**NÁRODNÍ
PAMÁTKOVÝ
ÚSTAV**

Věc: Rožďalovice, správní obvod obce Nymburk, KP rejst.č. 24751/2-1947, zámek č.p. 1, ulice U Barborky, st.p.č. 1 k.ú. Rožďalovice, úpravy vedoucí ke snížení energ. náročnosti objektu – repase oken a VZT jednotka

K Vaší žádosti doručené dne 13.05.2019 jejíž přílohou je projektová dokumentace „*Snížení energetické náročnosti objektu Zámek, Domov pro seniory Rožďalovice, U Barborky 1, Rožďalovice*“, kterou zpracovala společnost Projekce CZ s. r. o., Tovární 290, 537 01 Chrudim, IČ 275 58 860, datum zpracování IV./2019, zodpovědný projektant Ing. O. Vašák ČKAIT 0701470. Tato žádost byla dne 22.05.2019 doplněna o část dokumentace D 1.1.2.12 „Výkaz nových vnějších výplní otvorů“, která se týká instalace látkových rolet na vnější okenní křídlo z vnitřní strany, a sdělujeme Vám k ní následující:

1) Srovnání podoby oken 3. NP v předložené PD se skutečností – jižní průčelí jižního křídla

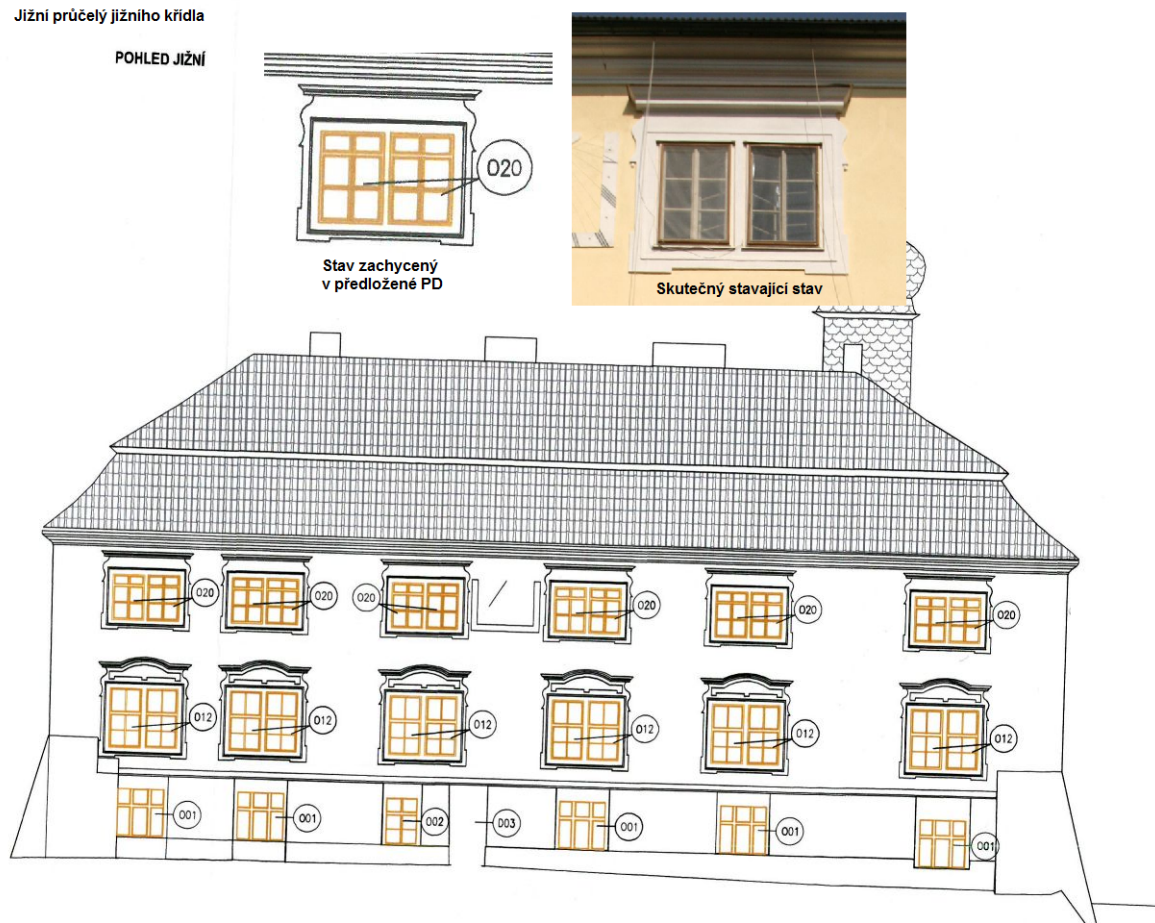
V předložené dokumentaci nalezneme i faktické chyby a nedostatky. Například okna ve 3. NP na jižním průčelí jižního křídla a na západním průčelí jižního a severního křídla jsou v předložené PD špatně zaznamenány (v PD označeny O20 – okno špaletové dvoukřídlé s nadsvětlíkem). Nicméně ve skutečnosti tato okna nadsvětlík tedy členění rámu pevným poutcem vůbec nemají, ale jedná se o okna dvoukřídlá členěná na 6 tabulek (2x3 tabulky) viz obrazová příloha č.2.

8. Vzhled a členění vnějších oken (vnějších křídel) bude odvozen (rehabilitován) dle oken vnitřních (vnitřních křídel) to především znamená, že u oken ve 3. NP jižního průčelí jižního křídla a západního průčelí jižního a severního křídla, která jsou v předložené dokumentaci špatně zakreslena, bude zachován stávající vzhled i členění a okna 3. NP východního průčelí východního křídla a pravděpodobně i severního průčelí severního křídla budou vzhledově rehabilitována dle vnitřních oken (křídel), viz schéma v příloze.

2) Schématický návrh vzhledu a členění vnějších oken ve 3.NP

Zachování stávajícího vzhledu a členění oken ve 3.NP tj. 2 křídla členěná na 6 tabulek.

Rehabilitace vzhledu a členění oken vnějších dle vnitřních, takže namísto vnějšího rámu rozděleného pevným poutcem se 4 okenními křídly bude osazen rám vnějšího okna 2 okenními křídly členěnými na 6 tabulek.
